Informe Consolidado de Solicitud de Aclaraciones, Rectificaciones y/o Ampliaciones a la Declaración de Impacto Ambiental del Proyecto "Extracción y Procesamiento de Áridos L?Isola"

Nombre del Titular : Productora y Comercializadora L?Isola Ltda.
Nombre del Representante Legal : Leopoldo Luis Alejandro Lorenzini Gavilán
Dirección : Aníbal Zañartu #2601

El presente Informe Consolidado de Solicitud de Aclaraciones, Rectificaciones o Ampliaciones a la Declaración de Impacto Ambiental del proyecto "Extracción y Procesamiento de Áridos L?Isola", contiene las observaciones generadas en virtud de la revisión de la Adenda.

Figura 1. Imagen referencial del proyecto, en línea roja la parte sur de la cuña de extracción, y en verde los límites referenciales del proyecto.

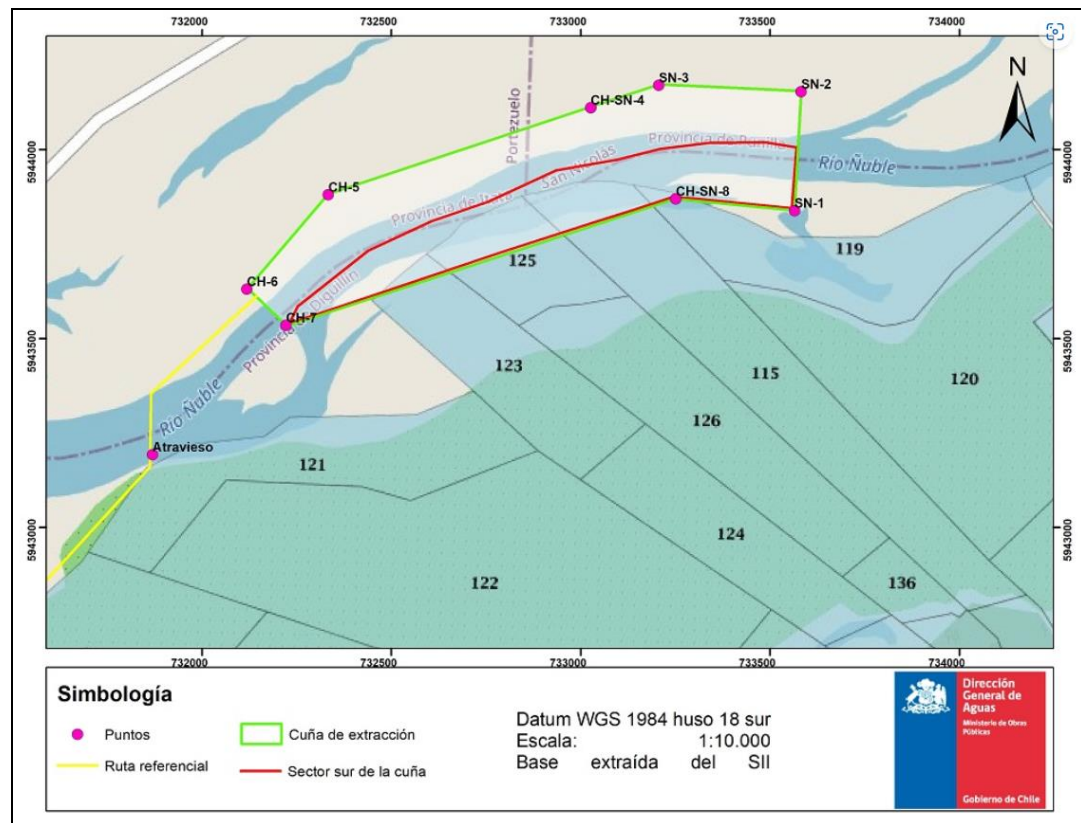
d) Presentar explicación y procedimiento de extracción del material desde el lado sur de la cuña (destacada en polígono rojo de figura 1), considerando que para esto debe ser necesario otro atraveso u obra, con el fin de cruzar el Río Ñuble de norte a sur, es por ello que se pide corregir y/o aclarar la ruta del proyecto y considerar los posibles atravesos u obras faltantes.

e) Se solicita aclarar, debido que desde la figura 1, también se observa que según la cartografía digital del Servicio de Impuestos Internos (SII) mapas, parte de la cuña de extracción se encuentra dentro de predios identificado con los roles: 2252-125, 2252-115, 2252-123 y 2252-119, por lo que se hace necesario presentar un estudio de ingeniería, a fin de demostrar que la explotación de áridos se encuentra dentro del cauce natural del río Ñuble, y fuera de los predios particulares, cumpliendo lo establecido en el INSTRUCTIVO PARA LA APLICACIÓN DEL D.S. 609-1978 REFERENTE A FIJACIÓN DE DESLINDES CON CAUCES NATURALES, del Ministerio de Tierras y Colonización, actual Ministerio de Bienes Nacionales, corresponde a ese ministerio fijar los deslindes de los bienes nacionales de uso público que constituyen los cauces de los ríos, lagos y esteros. Para esto deberá disponer de un informe de la Dirección de Obras Hidráulicas, organismo con competencia técnica sobre la materia.

Figura 15. Sitio de interés comunitario

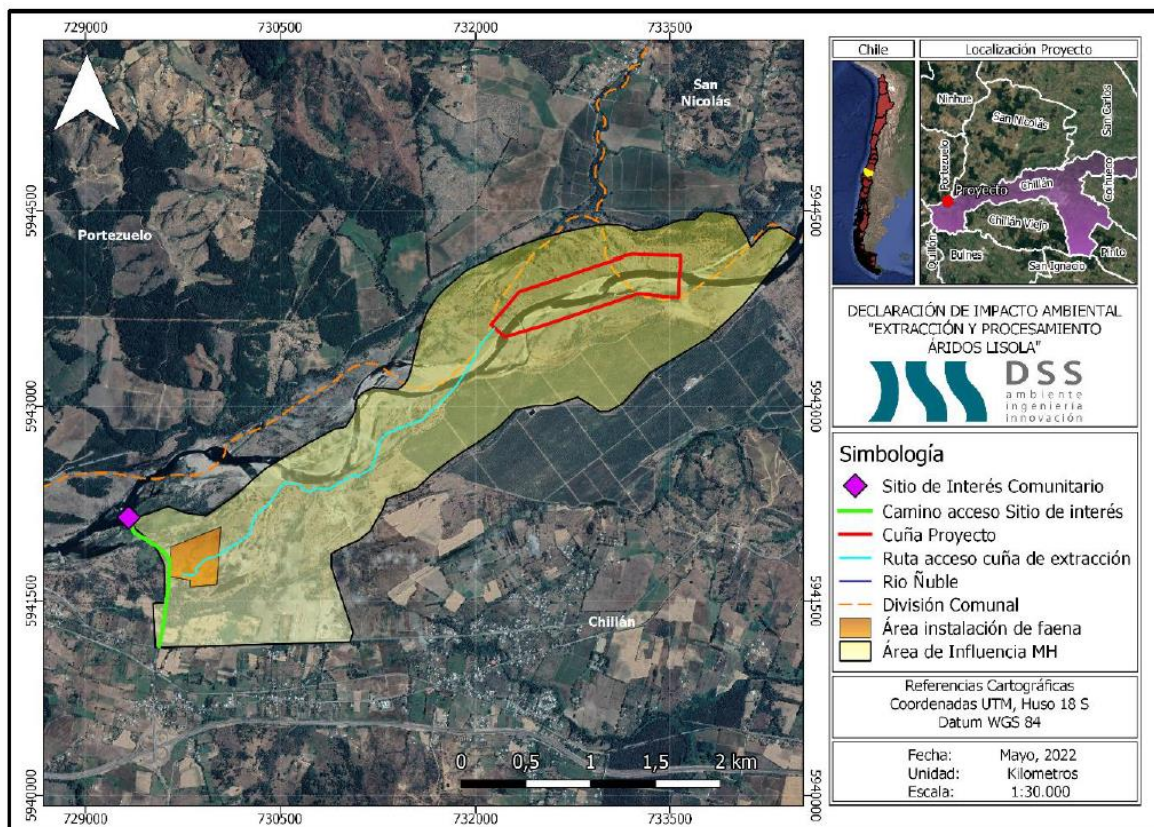
que se describe en la DIA como “en el extremo norponiente del área de influencia hay un sector del río Ñuble que según lo identificado en terreno a través de la observación de campo y la información obtenida de las entrevistas, es una zona de concurrencia de grupos humanos que acceden principalmente en temporada de verano puesto que se utiliza como balneario o zona de esparcimiento por la población local de los sectores de Quinchamalí y Confluencia principalmente. Este sector se ubica por el mismo camino al proyecto sin embargo al llegar a la entrada del proyecto hay un camino que se desvía en dirección norponiente aproximadamente 550 metros hasta la zona identificada.

Según información primaria en dicho sector en verano se ocupa casi todos los días y las personas llevan carpas, algunos realizan días de campo, asados, etc., hasta foodstruck han llegado a la zona.” Este punto es representado próximo al área de influencia delimitado por el titular y por el cual se accede en un sector dentro del área de influencia del proyecto y próximo a la zona de instalación de faena, como se aprecia en la Figura 15. “Sitio de interés comunitario” del anexo N° 3.1.1. de la DIA y que se presenta a continuación:
